RIASSETTO NODO DI BARI

**TRATTA A SUD DI BARI: VARIANTE DI TRACCIATO TRA BARI CENTRALE
E BARI TORRE A MARE**

RELAZIONE DI RISPONDENZA AL PROGETTO DEFINITIVO E ALLE PRESCRIZIONI DELLA
DELIBERA CIPE N.1 DEL 28/01/2015 – RELAZIONE DI ATTUAZIONE

Planimetria con indicazione delle opere a verde previste nel progetto esecutivo a schermare la visuale su Masseria Cardia

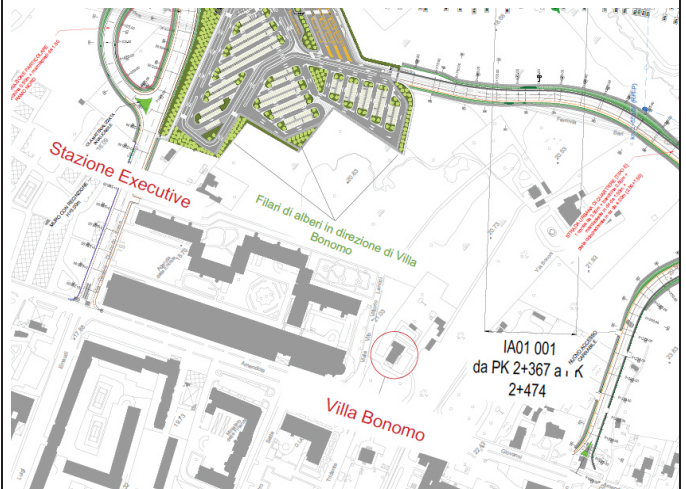
<p>aree integrative per il reimpianto con le stesse piante di ulivo espianate. La Commissione Ulivi Monumentali della Regione Puglia con nota prot. n. 3026 del 09.03.2022 ha espresso la necessità di garantire la produttività degli alberi monumentali ed RFI, con nota prot. RFI-NEMI.DIN.DIS.ADPECP20220000003 del 12.07.22 ha emesso un “Avviso alla manifestazione di interesse all’accoglimento alberature di ulivo” rivolta alla Regione Puglia ed ai suoi Comuni, ed con nota prot. ADP-2022-0011984 la società AEROPORTI DI PUGLIA ha rappresentato la sua disponibilità ad accogliere n. 50 ulivi monumentali o potenzialmente tali, ed a garantirne la produttività.</p>
5	<p><i>Prendere opportuni contatti con la Soprintendenza per i beni architettonici delle province di Bari, Barletta-Andria-Trani e Foggia al fine di concordare alcuni elementi di dettaglio non strutturali delle opere d’arte proposte per l’attraversamento delle lame, per un migliore inserimento paesaggistico di tali opere (prescrizione n. 9/MinBACT).</i></p>	<p>Quando sarà ultimato l’iter approvativo del Progetto Esecutivo da parte del Committente, propedeuticamente all’inizio delle attività di realizzazione, verrà coinvolta la Soprintendenza per l’Archeologia Belle Arti e Paesaggio per la città metropolitana di Bari per definire, in accordo con Ferrovie, di dettagli costruttivi che dovranno essere rispettati in fase di realizzazione delle Opere d’Arte proposte per l’attraversamento delle Lame.</p>
